710 - INSP  
 ISO/IEC 17020  
 Origineel verslag

## Verkoop [Afd 8.4.2]

Verslagnummer:  
 40/24072025/49761/55577/1

Inspectie adres: Sint-Amandsesteenweg 297,  
 2880 Bornem (België)  
 Type: Verkoop [Afd 8.4.2]

## Elektrisch bord

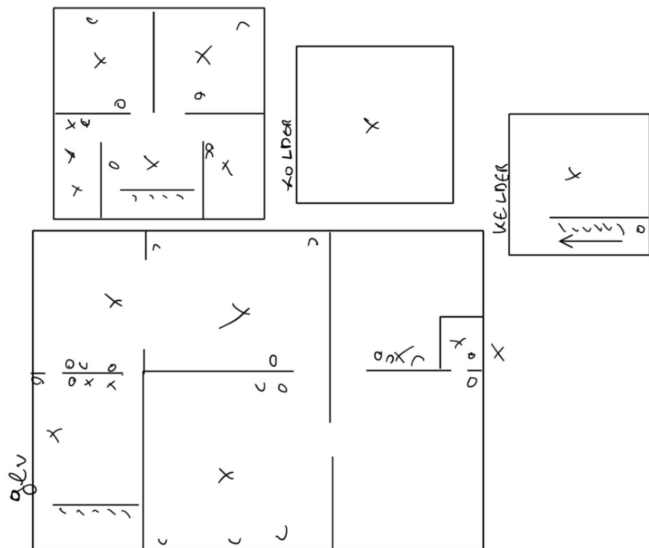
- De continuïteit van de PE, de stationaire toestellen klasse 1 en/of de equipotentiale verbindingen is niet verwezenlijkt. - oAfd 4.2.4.3
- De aarding van de stopcontacten zijn niet aangesloten op de aardingsgeleider. - oAfd 5.3.5.2.b

- Het eendraadsschema en situatieplan zijn niet aanwezig. - oAfd 3.1.2.1
- De beschermingsgraad van de ruimte moet ten minste IPXX-D zijn voor ruimtes publiek toegankelijk en IPXX-B voor gewone ruimtes. - oAfd 4.2.2.3

- Een of meerdere stopcontacten zijn niet van kinderbeveiliging voorzien. - oAfd 4.2.2.3.b; Afd 8.2.1; Afd 8.2.2
- Elektrische leidingen in open lucht/in opbouw, zijn niet goed bevestigd. - oAfd 5.2.9.5; Afd 5.2.2

- Geleiders van het type VOB zijn niet in een buis geplaatst en/of zoals het zou moeten. - oAfd 5.2.9.3
- Schakelaars / stopcontacten / aftakingsdozen zijn niet conform bevestigd. - oAfd 5.3.4.2c; oAfd 5.3.5.2; Afd 1.4.1; Afd 1.4.2; oAfd 5.3.5.4

- Aansluitingen voor samenvoegingen, verbindingen of aftakkingen van kabels werden niet uitgevoerd in overeenstemming met de regels van de kunst in dozen, borden, aansluitklemmen van schakelaars, stopcontacten of in de ruimtes van hanglichtarmaturen. De inbouwdozen van schakelaars en stopcontacten moeten voldoende groot zijn om gemakkelijk verbindingen hierin te kunnen maken. - oAfd 5.1.1.2; Afd 1.4.1; Afd 1.4.2; Afd 5.2.6

- De installatie is niet aangevuld met een differentieelstroombeschermingsinrichting met hoge of zeer hoge gevoeligheid. - oAfd 4.2.4.3
- De kringen die de wasmachine, vaatwasmachine, droogkast voeden, zijn niet voorzien van een (zeer) hoog gevoelige differentieelstroombeschermingsinrichting. - oAfd 4.2.4.3.b

- De kring(en) die stopcontacten bevatten zonder aarding zijn niet beschermd door een differentieelstroombeschermingsinrichting met een hoge of zeer hoge gevoeligheid. - oAfd 8.2.1
